2. Änderung Regionales Raumordnungsprogramm
1. öffentliches Beteiligungsverfahren – Tabelle 2: Windenergieunternehmen, Flächeneigentümer – Teil 1
Sortiert nach Stellungnehmer und Fläche

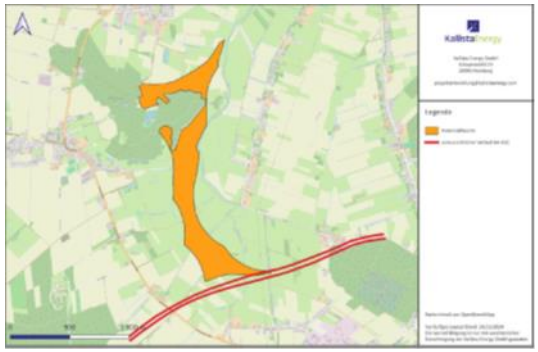
Stellungnehmer	Inhalt	Abwägung
	der Kennziffer 2420.4/2). In der Bewertung des Gebiets aus dem Jahr 2010 wird als Hauptbegründung „Weißstorch-Nahrungshabitat“ angeführt, was darauf hinweist, dass Weißstörche in der Region Nahrung finden. Den entsprechend definierten Nahbereich von 500 Metern könnte jedoch nur einen sehr kleinen Teil des Gebiets betreffen, was die Nutzung für Windenergie ebenfalls nicht grundsätzlich ausschließt.	
Kallista Energy GmbH Fläche 004	Darüber hinaus wurde die Planung der Autobahn A20 als Grund für die Nichtausweisung des Gebietes genannt. Hierzu lässt sich anmerken, dass nach genauerer Planung des Abschnittes der A20 nur ein sehr kleiner Teil im Süden der angedachten Potentialfläche berührt wäre. Dieser sehr geringe Teil stellt in unseren Augen keinen ausschlaggebenden Grund für eine Nichtausweisung dar. Zusammenfassend sind wir der Auffassung, dass die vorliegenden Argumente gegen eine Windnutzung in diesem Bereich insgesamt eher schwach sind. In diesem Gebiet sind keine bedeutenden Schutzgebiete wie Naturschutzgebiete (NSG), Vogelschutzgebiete (VSG) oder FFH-Gebiete ausgewiesen. Einzig das schmale Landschaftsschutzgebiet (LSG) entlang der Walbeck könnte als möglicher Interessenkonflikt in Betracht gezogen werden, stellt jedoch in unseren Augen, genau wie die Planung der Autobahn A20, keinen entscheidenden Ausschlussgrund dar. Aus diesen Gründen sollte das Gebiet östlich von Ebersdorf weiterhin im Raumordnungsprogramm berücksichtigt werden. Im Anhang finden Sie den Auszug aus den Gebietsblättern zum Gebiet „004 – östlich von Anderlingen“ und eine Gebietsübersicht, welches den Autobahnverlauf darstellt.

*[Die anderen Abbildungen sind nicht übernommen, da sie unverändert aus den Unterlagen des Landkreises übernommen wurden.]*	Die aktuelle Trassenplanung der Autobahn A 20 ist zu berücksichtigen und kann nicht in das Vorranggebiet für Windenergie einbezogen werden. Dies gilt auch für die vorgesehenen Kompensationsflächen der Autobahn A 20, die sich im Bereich der Potenzialfläche befinden.

Anlage 1: Restriktionskarte PNE mit landkreisübergreifenden Kriterien

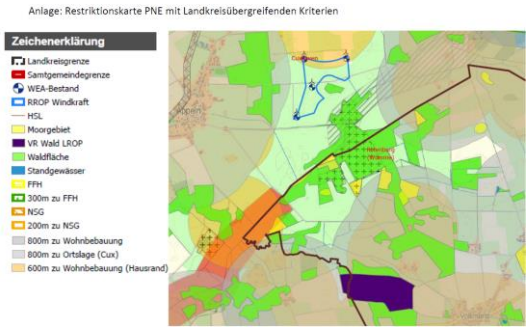
Die Fläche Volkmarst-Bölzenbeck ist aus diesen Gründen als Windenergiegebiet auszuweisen.

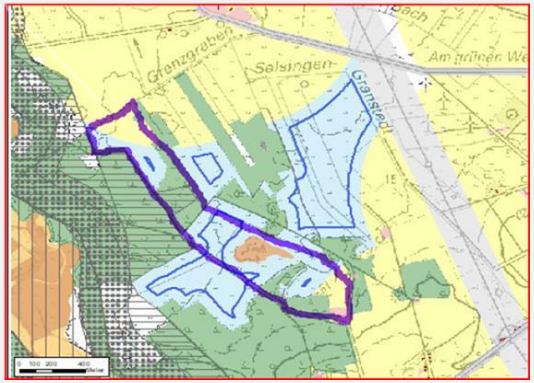
Stellungnehmer	Inhalt	Abwägung
Kanzlei bwk Fläche 022	Unser Mandant ist Eigentümer ausgedehnter land- und forstwirtschaftlicher Flächen in der Gemarkung Granstedt. Zu seinen Eigentumsflächen gehören u.a. folgende Flurstücke: (…). Seine Flächen bilden zusammen mit weiteren sich in nordwestlicher Richtung anschließenden Flächen eine langgestreckte zusammenhängende Fläche (vgl. Skizze), die südwestlich des geplanten VRG 022 verläuft, wobei der südliche Bereich, mithin die Flächen unseres Mandanten, nahezu unmittelbar an den südlichen Bereich des VRG 022 angrenzen.

Die gesamte markierte Fläche ist grundsätzlich als Wind-VRG geeignet. Wir beziehen uns dazu zunächst auf eine Stellungnahme, die im Jahr 2016 die Eigentümergemeinschaft Windpark Granstedt, deren Mitglied unser Mandant war, als Stellungnahme zum damaligen Entwurf des RROP 2016 vorgelegt hatte. Aus den derzeit ausliegenden Unterlagen lässt sich ersehen, dass der Ausweisung des größten Teils der o.a. Flächen keine „harten“ Ausschlusskriterien entgegenstehen. Lediglich das in der Skizze hellbraun gefasste gesetzlich geschützte Biotop dürfte als „harte“ Tabuzone – die allerdings keine Pufferzone erfordert – anzusehen sein. Alle übrigen Flächen stellen Potenzialflächen dar. Bei den Flächen unseres Mandanten im südöstlichen Bereich handelt es sich überwiegend um Acker- und zu einem sehr geringeren Teil um Waldflächen, die nicht in Anspruch genommen werden müssten. Restriktionen für die Windenergienutzung sind nicht ersichtlich. Im Gegenteil – die Flächen grenzen unmittelbar an das VRG 022 an und bilden mit ihm eine Einheit. Die These, diese Flächen lägen in einem bedeutsamen Gastvogelgebiet – was für große Teile der Feldmark um Granstedt herum, aber erstaunlicher Weise nicht für die Flächen im und um das VRG 022 gelten soll – erscheint wenig belastbar, wenn im Umweltbericht zu diesem Thema auf Seite 69 auf die mäßige bis allenfalls mittlere Datenlage (siehe	Der Stellungnahme wird überwiegend nicht zugestimmt. Die skizzierten Flächen stimmen zu großen Teilen nicht mit den Kriterien des Landkreises zur Festlegung der Vorranggebiete für Windenergie überein. Gesetzlich geschützte Biotope, Landschaftsschutzgebiete, Vorbehaltsgebiete Wald sowie Siedlungsabstände sind gemäß dem Planungskonzept des Landkreises Ausschlusskriterien und gelten als nicht geeignet für die Ausweisung von Vorrangflächen für Windenergie. Es wird aber im Rahmen der Entwurfsüberarbeitung nochmals geprüft, ob die westlichen Teilflächen der Potenzialfläche 022 (mit dunkelblauer Linie abgegrenzte Flächen) in das Vorranggebiet für Windenergie einbezogen werden können.

Abb. 1: Eigener Entwurf

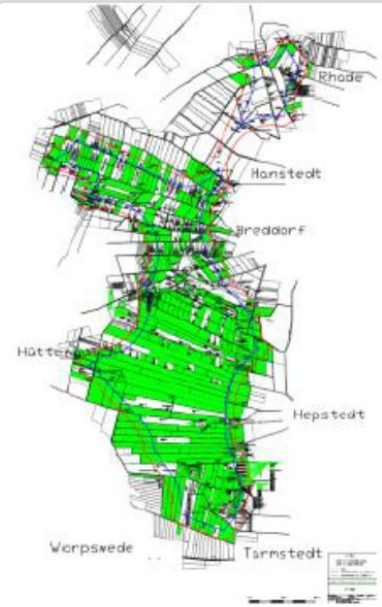
Bürgerwindpark THB West GmbH Fläche 030	Flächenkulisse: Bereits im Jahr 2013 wurde ein ähnlich strukturiertes Gebiet für den Bau eines Windparks entwickelt. Der Zuschnitt stellt sich aufgrund damals vorgesehen größeren Abstände etwas anders dar. Die grün markierten Flächen sind die Flächen, die bereits 2013 der THB West für die Entwicklung des Windparks von den GrundstückseigentümerInnen zur Verfügung gestellt wurden.	Dem Änderungsvorschlag zur Erweiterung des vorgesehenen Vorranggebietes wird nicht gefolgt. Wir halten daran fest, dass das Breddorfer Moor als internationaler Gastvogelbereich sowie als Flugkorridor zwischen dem Naturschutzgebiet Teufelsmoor und dem Naturschutzgebiet Huvenhoopsmoor einen wichtigen avifaunistischen Bereich darstellt und diese Belange nicht zurückgestellt werden können.

Der im Mai 2023 veröffentlichte Entwurf seitens des Landkreises Rotenburg stellt die Gebietskulisse sehr ähnlich dar. In dem im Juni im Kreistag beschlossenen Entwurf sind Teilflächen des Gebietes gestrichen worden. Den vom Landkreis Rotenburg (Wümme) veröffentlichten Gebietsblättern sind die Gründe für die Streichung der Teilfläche „Breddorfer Moor“ zu entnehmen. Das Breddorfer Moor ist weniger geeignet zur Festlegung als Vorranggebiet Windenergienutzung, da das dortige Gastvogelgebiet in der Hauptachse des Vogelzuges zwischen Günnemoor und Huvenhoopsmoor liegt.

Abb. 7: eigener Entwurf	Den Hinweisen zum Abstand zu kleineren landwirtschaftlichen Gebäuden bzw. Flächen wird gefolgt. Landwirtschaftlich genutzte Bauten wie Güllebehälter, Schuppen und kleine Scheunen werden in der Überarbeitung der Karte nicht mehr ausgeschnitten.

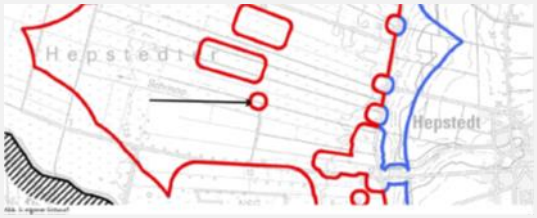
Stellungnehmer	Inhalt	Abwägung
	des vorgenannten Bereichs von einer Bebauung weniger schwer als die Belange der erneuerbaren Energien (insbes. Klimaschutz und Versorgungssicherheit) wiegen, wovon gemäß § 2 EEG 2023 im Regelfall auszugehen ist. Wenn die Behörde dagegen von der Regelvermutung in § 2 EEG 2023 abweichen will, trägt sie dafür die (erhöhte) Darlegungs- und Begründungslast. Zudem wirkt § 2 EEG auch hier als Ermessendirektive zugunsten der erneuerbaren Energien, sofern auf Rechtsfolgenseite ein Ermessen besteht. Insofern weisen wir darauf hin, dass bei Verfehlung der Flächenziele eine Bebauung möglich sein kann. Die gesamte Fläche „Breddorfer Moor“ ist durch die THB West vertraglich für eine Bebauung gesichert, so dass dieses Gebiet für die Realisierung eines Bürgerwindparks unter Beteiligung der GrundstückseigentümerInnen, den BürgerInnen und den Kommunen zur Verfügung steht.	
Bürgerwindpark THB West GmbH Privater Stellungnehmer Fläche 030	Bauwerksabstand: Lt. Ihrem Entwurf haben Sie den nachfolgend markierten Bereich aus der Potentialfläche herausgenommen. Wir gehen davon aus, dass Sie dort einen Abstand zu einem auf den Luftbildern zu erkennenden Holzschuppen eingehalten haben. Nach Auskunft des Grundstückseigentümers (…) steht der in der nachstehend dargestellten Karte „Holzschuppen“ auf dem Flurstück „Hepstedt, Flur 10, 98/34“ nicht mehr. Insofern ist hier kein Abstand mehr einzuhalten.

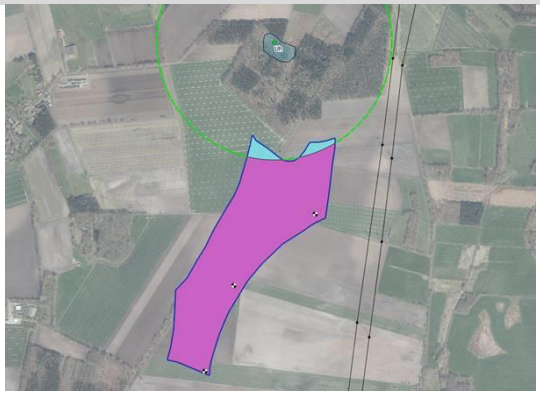
Dr. Steinborn (Büro Sinning) fasst die aktuellen Kartierungsergebnisse mit an die Einwenderin Mail vom 27.11.2024 und an Hand nachfolgender Abbildung wie folgt zusammen: *„Im Jahr 2023 fand durch das Büro Sinning eine Brutvogelkartierung für den geplanten Windpark Steddorf statt. Der Endbericht inkl. Gastvogelerfassung bis April 2024 liegt mit Stand 26. Juni 2024 vor. Im Frühjahr 2023 wurde zunächst während der gezielten Horstsuche ein Nest kartiert, welches die Größe eines Uhu-Horstes hatte. Unterhalb des Horstes wurden Uhu Federn festgestellt, so dass eine Nutzung des Horstes durch den Uhu anzunehmen ist. Die Revierkartierung erbrachte ein balzendes Uhu Paar und später einen bettelnden Junguhu – es liegt demnach für das Revier ein Brutnachweis vor. Während der Horstkontrolle, bei der gezielt die kartierten Horste aufgesucht werden, konnte der Nachweis für die Nutzung des Horstes allerdings nicht eindeutig erbracht werden. Einschränkend ist dabei festzustellen, dass Horstkontrollen mit der gebotenen Vorsicht durchgeführt werden, um die Störung so klein wie möglich zu halten. Insofern konnte der Nachweis ggf. methodisch bedingt nicht eindeutig auf den Horst eingegrenzt werden, eine Nutzung des Horstes in 2023 ist aber wahrscheinlich. Bei einer Abgrenzung des Nahbereichs für den Uhu um den besagten Horst verbleibt eine restliche Potenzialfläche von ca. 27 ha.“*

Der Uhu-Horst ist 748 m von der nördlichen WEA entfernt. Der 500 m Nahbereichsradius um diesen Horst ist grün gestrichelt dargestellt.

Karte 3: Gestreift: Potentialfläche Windpark Klein Wohnste. Angegeben sind Flächengrößen in Hektar und Entfernungen zwischen den Flächen in Metern (vgl. Anlage 2).

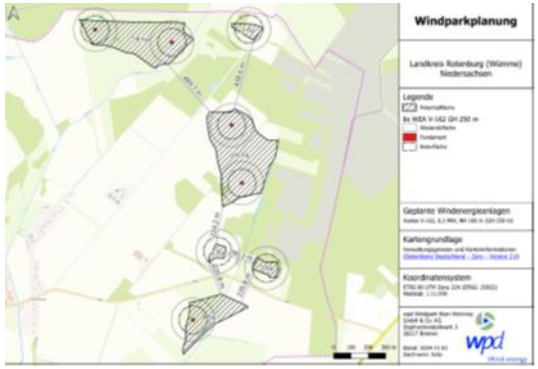
Mit der Berücksichtigung des neu entdeckten Uhu-Horstes in der Gemeinde Sauensiek ergibt sich eine erweiterte Flächenkulisse, die Platz für bis zu acht Windenergieanlagen (WEA) bietet (vgl. Karte 3/Anlage 2).

Karte 4: Gestreift: Potentialfläche Windpark Klein Wohnste. Braun: 500 m-Radius des Uhu-Brutplatzes incl. Abstandsmessung zwischen Uhu-Brutplatz und Potentialfläche (vgl. Anlage 3).

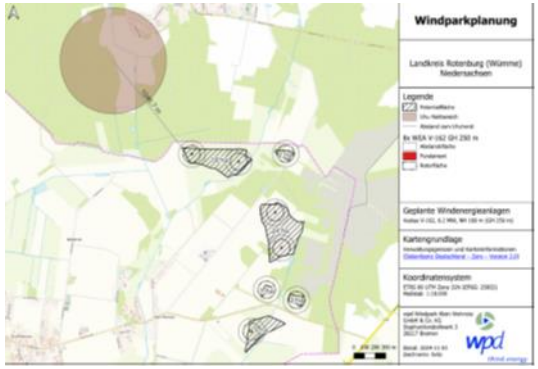
Aus planerischer Sicht wird der Abstand der geplanten WEA zum Uhu-Brutplatz weiter zunehmen. Für diese Stellungnahme wurde die äußere Grenze der Potenzialfläche als Grundlage für die Abstandsmessung herangezogen, wobei zu berücksichtigen ist, dass die bindenden Abstände von den Mastfußmittelpunkten der WEA aus zu berechnen sind (vgl. Anlage 1 zu § 45b Absatz 1 bis 5 BNatSchG). Perspektivisch wird der Uhu-Brutplatz somit in einem Abstand zu den geplanten WEA liegen, der deutlich außerhalb des zentralen Prüfbereichs von 1.000 Metern verläuft.

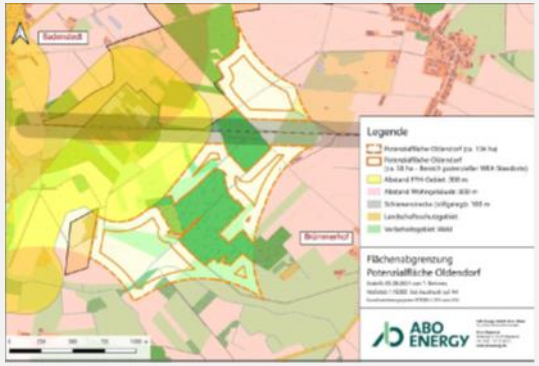
Stellungnehmer	Inhalt	Abwägung
	und Hügelgräberfriedhof in der Steinahlkenheide“ in einer rechteckigen Form ab. Dadurch verändert sich die westliche Flächenabgrenzung und es entfiele die kleine, westlichste Teilfläche. Der nördliche Teil der Potenzialfläche wird durch eine Schienenstrecke geteilt, welche bereits seit einigen Jahren stillgelegt ist.

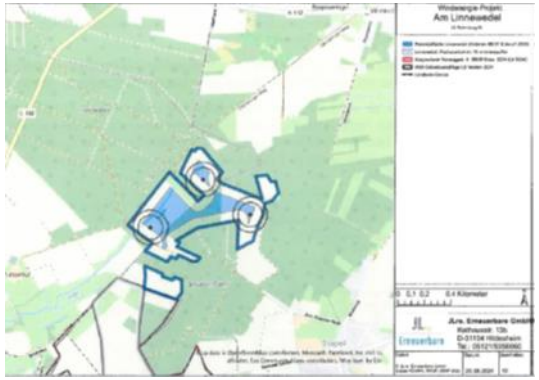
3. Das wird auch am vorliegenden Einzelfall deutlich. In der beantragten Potentialfläche können auch nach Abzug des 75-m-Puffers noch immer drei WEA - rotorinside und moderner Bauart - errichtet werden:

Der abwägungsfehlerhafte, faktisch erfolgte Ausschluss von Vorrangflächen unter 25 ha verhindert also die Nutzung geeigneter Anlagenstandorte. Auch

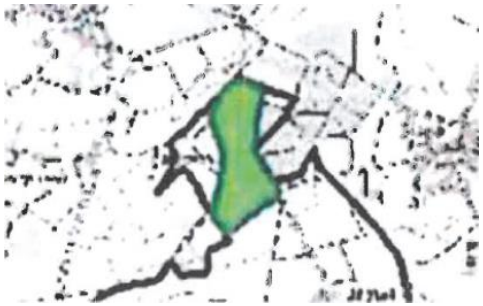
Vorliegend grenzt die von uns ermittelte Potentialfläche „Am Linnewedel" an ein im aktuellen Entwurf der zweiten Änderung des Regionalen Raumordnungsprogramms 2016 des Landkreises Verden („RROP Verden") vorgesehenes Vorranggebiet für Windenergie an. Der aktuelle Entwurf aus 2024 sieht das Vorranggebiet Ott-01 Benkel mit einer Gesamtgröße von 34 ha im Gebiet der Gemeinde Ottersberg vor:

Selbst wenn man eine Rotor-in-Planung zugrundlegen würde, dann

verbliebe noch immer eine Fläche von 14 ha. Diese Fläche überschreitet zusammen mit der Fläche „Am Linnewedel" - auch nach einem dortigen Abzug des 75-m-Puffers - in jedem Fall die Marke von 25 ha.

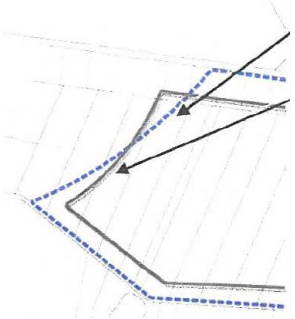
Stellungnehmer	Inhalt	Abwägung
Interessens-gemeinschaft Wind Lauenbrück-Vahlde Fläche 076	Zum Innenpuffer zu dem Teich im Norden: Zu stehenden Gewässern > 1 ha wurden die Potentialflächen mit 50 m Abstand abgegrenzt, was zum Schutz der Gewässerböschungen sicherlich sinnvoll ist. Aus unserer Sicht stellt der Rotorüberflug über dem Gewässer allerdings keine Beeinträchtigung dar, da es sich in diesem Fall um einen kleinen, künstlich angelegten Teich handelt, der keine besondere Bedeutung für den Naturschutz hat und sich im Privatbesitz eines Mitglieds dieser „Interessengemeinschaft Grundstückseigentümer Windenergie“ handelt. Hier halten wir ein Windenergieanlagenfundament im Abstand von mindestens 50 m vom Teich für realisierbar, wodurch der Abstand zwischen den WEA vergrößert und damit die Energieausbeute verbessert werden könnte. Wir bitten Sie daher, bei den stehenden Gewässern auf den zusätzlichen Innenpuffer von 75 m zu verzichten und nur bei einer besonderen Schutzwürdigkeit des Gewässers einen vergrößerten Abstand im Rahmen der Abwägung anzusetzen. Zum Abstand zum Flugplatz Lauenbrück und dem zusätzlichen Innenpuffer: Laut dem Kriterienkatalog in der Begründung zum ersten RROP-Entwurf wurden um Flugverkehrsanlagen die Abstandsflächen aus der Windpotenzialstudie Niedersachsen angesetzt. Dies führt zu einer sehr unscharfen und gezackten Abgrenzung der Fläche, die außerdem von der Grenze abweicht, die sich aus einem Abstand von 1500 m um die Abgrenzung der Flugverkehrsanlage gemäß RROP 2020 ergibt. Weiterhin halten wir den zusätzlichen Innenpuffer von 75 m in diesem Fall nicht für gerechtfertigt, da die WEA nicht am Rand des Rotorkreises, sondern etwa in der WEA-Mitte die volle Höhe erreicht.

Stellungnehmer	Inhalt	Abwägung
	RROP-Entwurf) Ein Verzicht auf den Innenpuffer und die Abgrenzung mit 1500 m um die Luftverkehrsanlage nach RROP 2020 ermöglicht eine optimierte WEA-Aufstellung und damit eine höhere Energieausbeute. Wir bitten Sie daher, dies im weiteren RROP-Verfahren umzusetzen. Südliche Abgrenzung mit zusätzlichen Innenpuffer: Nach Süden wird die Fläche durch ein Gebiet mit Landschaftsbild hoher Bedeutung begrenzt. Hier halten wir einen zusätzlichen Innenpuffer von 75 m zur Verhinderung des Rotorüberflugs für angemessen. Zum Innenpuffer bei Waldflächen: Bei den heute üblichen WEA-Höhen halten wir einen zusätzlichen Abstand zu Vorbehaltsgebieten Wald nicht mehr für erforderlich, wenn die Waldflächen keine besondere Bedeutung für den Naturschutz, wie z.B. Vorranggebiete für Natur und Landschaft und Naturschutzgebiete, aufweisen. Sofern die WEA so weit von den Waldrändern entfernt sind, dass keine Rodungen erforderlich sind, sollte der Rotorüberflug keine Beeinträchtigung des Waldes darstellen. Wir bitten Sie daher auf den pauschalen Innenpuffer von 75 m bei Vorbehaltsgebieten Wald zu verzichten und Rodungen der Waldränder über Bestimmungen im Textteil auszuschließen.

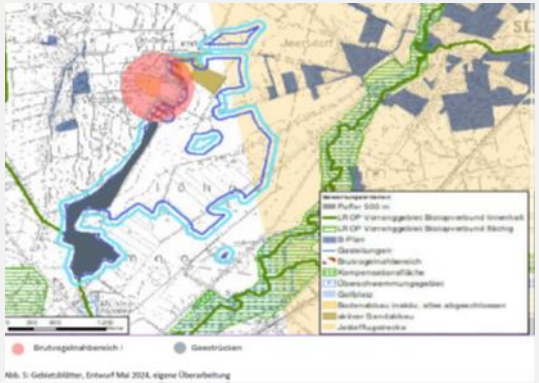
Da wir an dieser Stelle zu einigen Punkten eine andere Auffassung vertreten, möchten wir diese gerne anhand der nachstehenden Abbildung erläutern:

Stellungnehmer	Inhalt	Abwägung
	Brutvogelnahbereich: Wir erkennen die Streichung dieses Teilgebietes an, da sich dieses Teilgebiet mit dem Nahbereich gem. Anlage 1 zu § 45 b BNatSchG für den Uhu überschneidet und damit ein erhöhtes Kollisionsrisiko ergibt. Geestrücken: Wir können nachvollziehen, dass der westlich der Fläche liegende markante unbebaute Geestrücken von Bullerberg und Bunkerberg, der eine der höchsten natürlichen Erhebungen im Kreisgebiet ist, nicht als Potenzialfläche berücksichtigt wird. Insbesondere vor dem Hintergrund, dass der Landkreis Rotenburg (Wümme) sein Flächenziel erfüllt. Wir weisen darauf hin, dass im Rahmen der von den jeweiligen Fachbehörden vorzunehmenden Abwägung im Falle von erneuerbaren Energien die gesetzliche Wertungsentscheidung des § 2 EEG 2023 Beachtung finden muss. Insofern ist der öffentliche Belang der „Freihaltung des Geestrückens von einer Bebauung“ abzuwägen mit den Interessen der erneuerbaren Energien. Nach unserer Rechtsauffassung wiegen in diesem Einzelfall die Interessen der „Freihaltung des Geestrückens von einer Bebauung“ weniger schwer als die Belange der erneuerbaren Energien (insbes. Klimaschutz und Versorgungssicherheit), wovon gemäß § 2 EEG 2023 im Regelfall auszugehen ist. Wenn die Behörde dagegen von der Regelvermutung in § 2 EEG 2023 abweichen will, trägt sie dafür die (erhöhte) Darlegungs- und Begründungslast. Zudem wirkt § 2 EEG auch hier als Ermessendirektive zugunsten der erneuerbaren Energien, sofern auf Rechtsfolgenseite ein Ermessen besteht. Insofern regen wir an, den westlich der Fläche liegenden markanten unbebauten Geestrücken von Bullerberg und Bunkerberg als Potentialfläche in das Vorranggebiet aufzunehmen. Abschließende Bemerkungen: Das Windparkprojekt Westerholz verfügt bei den knapp 80 beteiligten GrundstückseigentümerInnen, und deren Familien über eine breite Akzeptanz. Wir sind uns sicher, dass viele Menschen im Umfeld des Windparks Interesse an einer echten Beteiligung an einem Bürgerwindpark haben und sind uns sicher, dass dadurch die Akzeptanz weiter steigen wird. Im Interesse der Menschen vor Ort und dem allgemeinen Interesse an hoher Akzeptanz von Windenergie und seitens der von Landes- und Bundespolitik angeführten Beteiligung der Menschen, bitten wir die vorgebrachten Aspekte zu berücksichtigen und vorgestellten Argumente ergebnisoffen zu bewerten.
